Enquête publique unique préalable à la déclaration de projet

« **Nouvel Hôtel-Dieu** », Paris 4^{ème},
nécessitant une mise en compatibilité du
plan local d'urbanisme (PLU) de Paris
Enquête publique du 2 juin 2025 au 4 juillet 2025

Rapport d'enquête

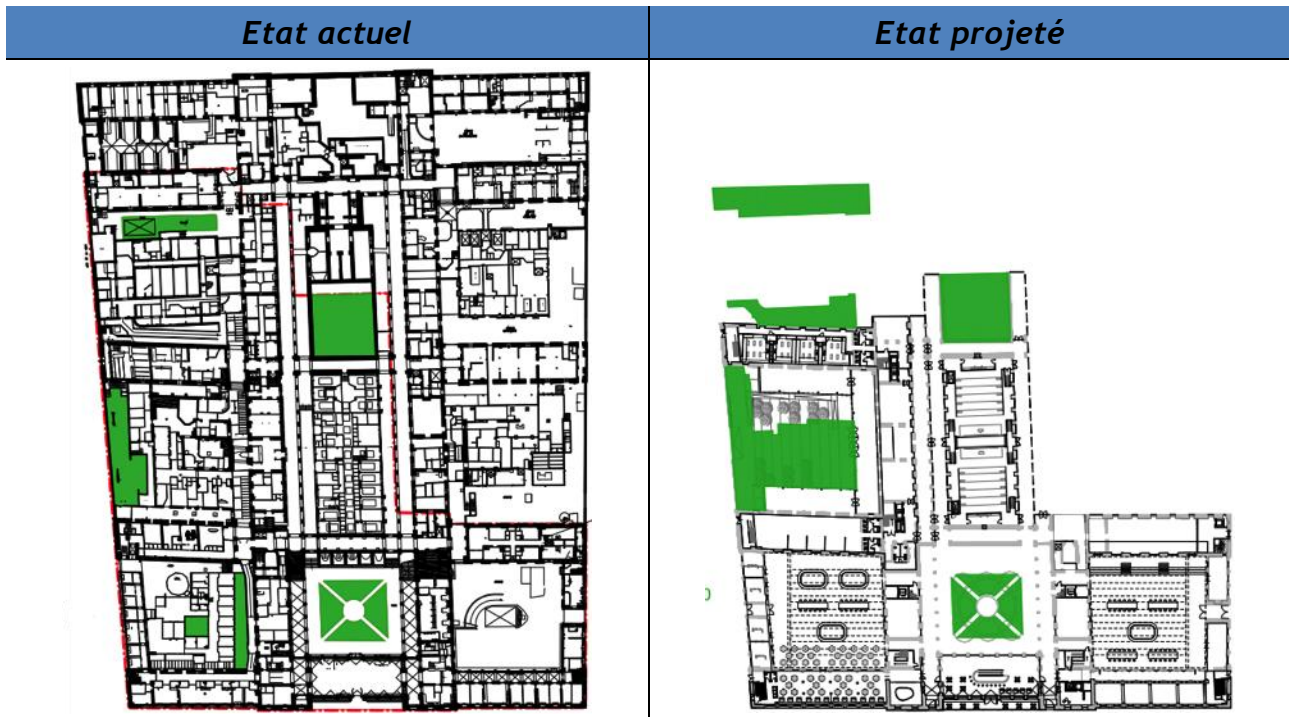
Existe-t-il des endroits de pleine terre ? Et si oui, les localiser sur un plan.

Une deuxième visite du site a permis de bien comprendre où se situent les endroits de pleine terre, au sens d'emplacements ne comportant aucune minéralisation ni en surface, ni en sous-sol, et ce sont bien ceux figurant sur le plan de gauche ci-dessus.

Flux personnels au sein de l'Hôtel-Dieu au niveau RDC Haut (AP-HP)

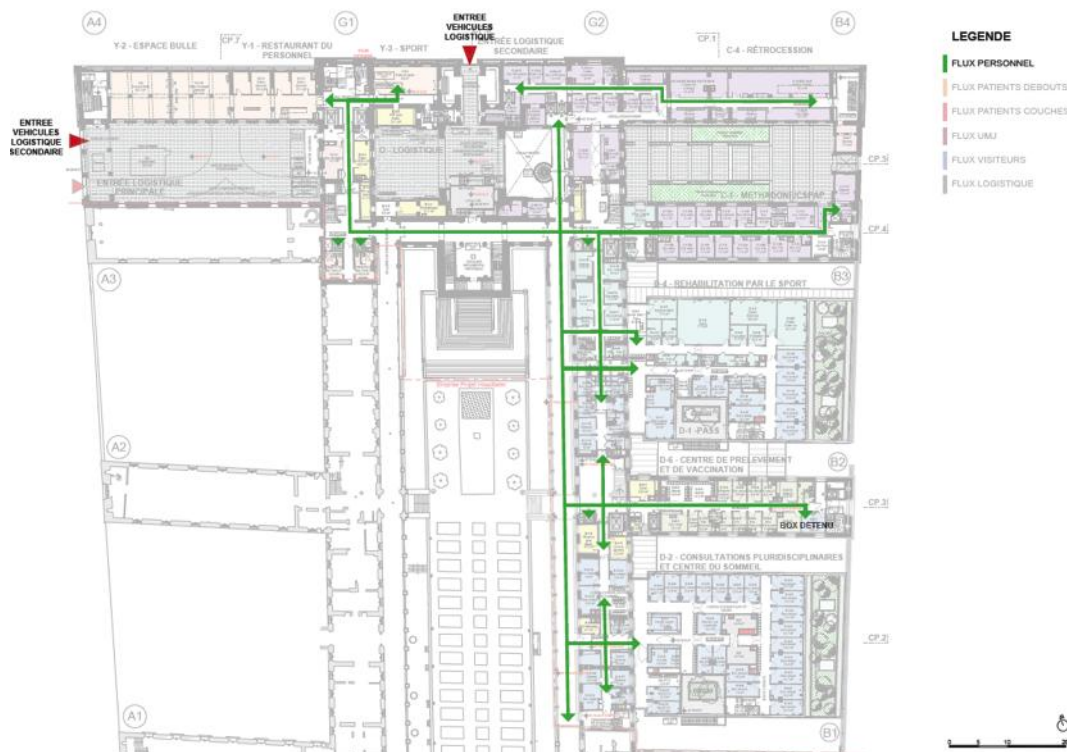
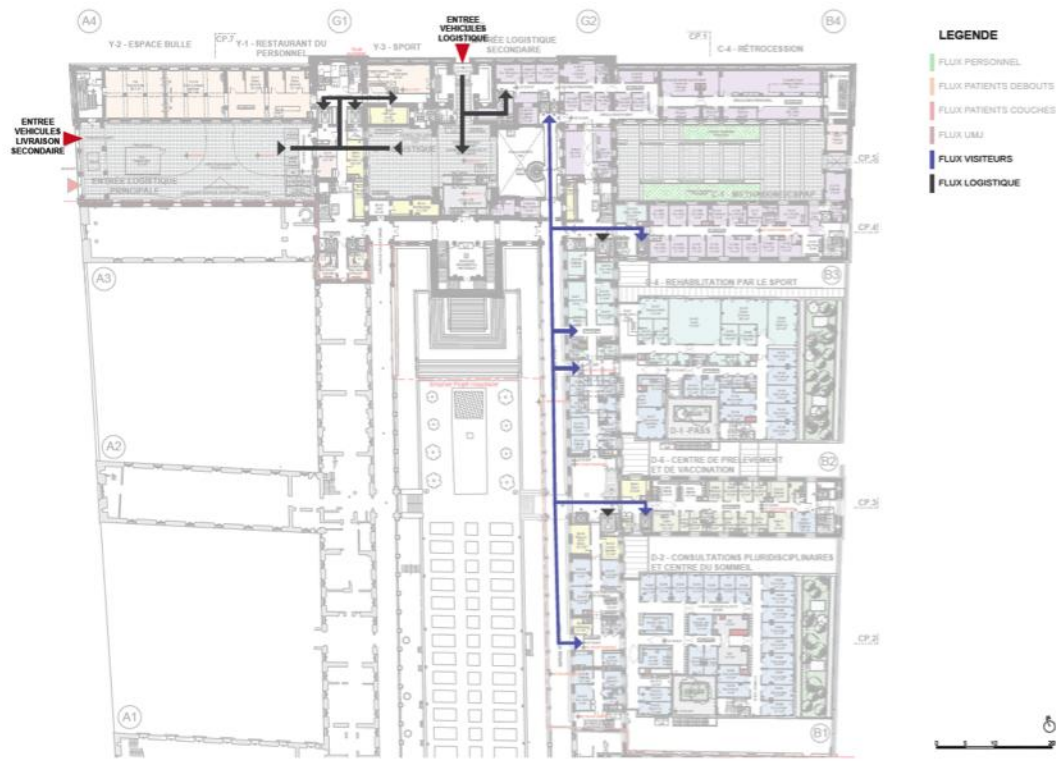
Fournir un plan mettant en évidence la manière dont s'effectue la communication entre les différents services et les différentes parties du projet, compte tenu de la construction en peignes.

Il est toutefois rappelé qu'aucune communication n'est prévue entre le volet hospitalier et les volets Musée et Agora.

Positionnement possible, à date, des stationnements vélos sur l'emprise du volet Agora (AAD)

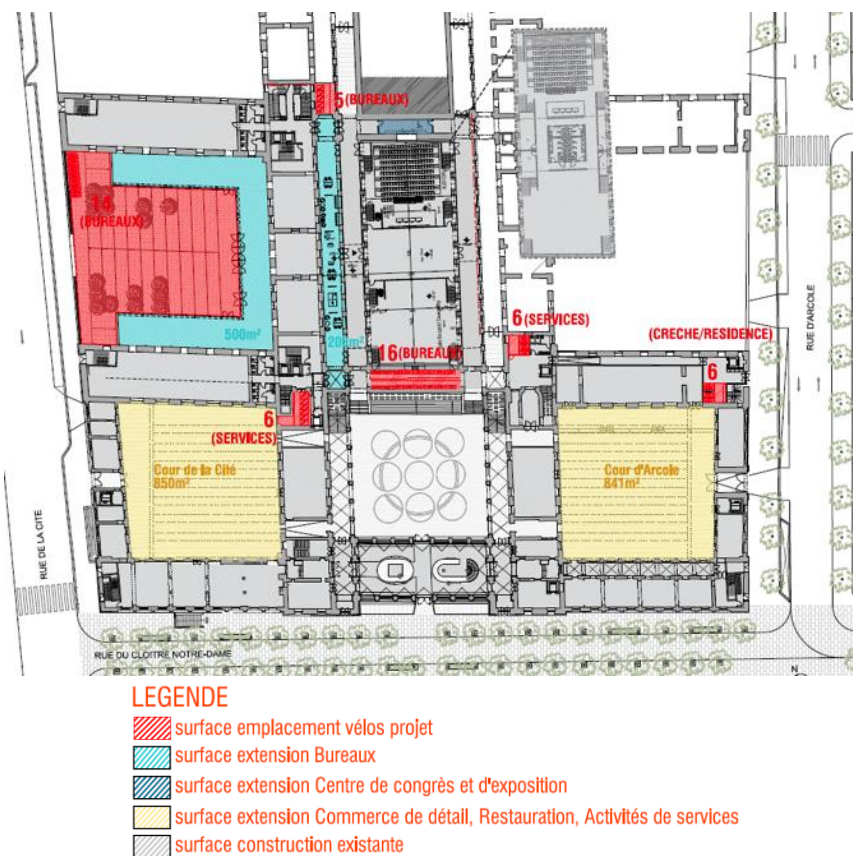
Localiser sur un plan celles, sécurisées ou non, qui seront trouvées, compris celles projetées dans le cadre du réaménagement du parvis de Notre-Dame.

Par application des règles du PLU de Paris, il serait nécessaire de prévoir a minima environ 45 places de stationnement vélos, dont 50% dans des locaux sécurisés pour le volet Agora. Dans le détail :

Des réflexions plus approfondies sur le volet Agora permettent par ailleurs d'envisager une cinquantaine des stationnements vélos, dont environ la moitié sécurisés, répartis comme ci-dessous.
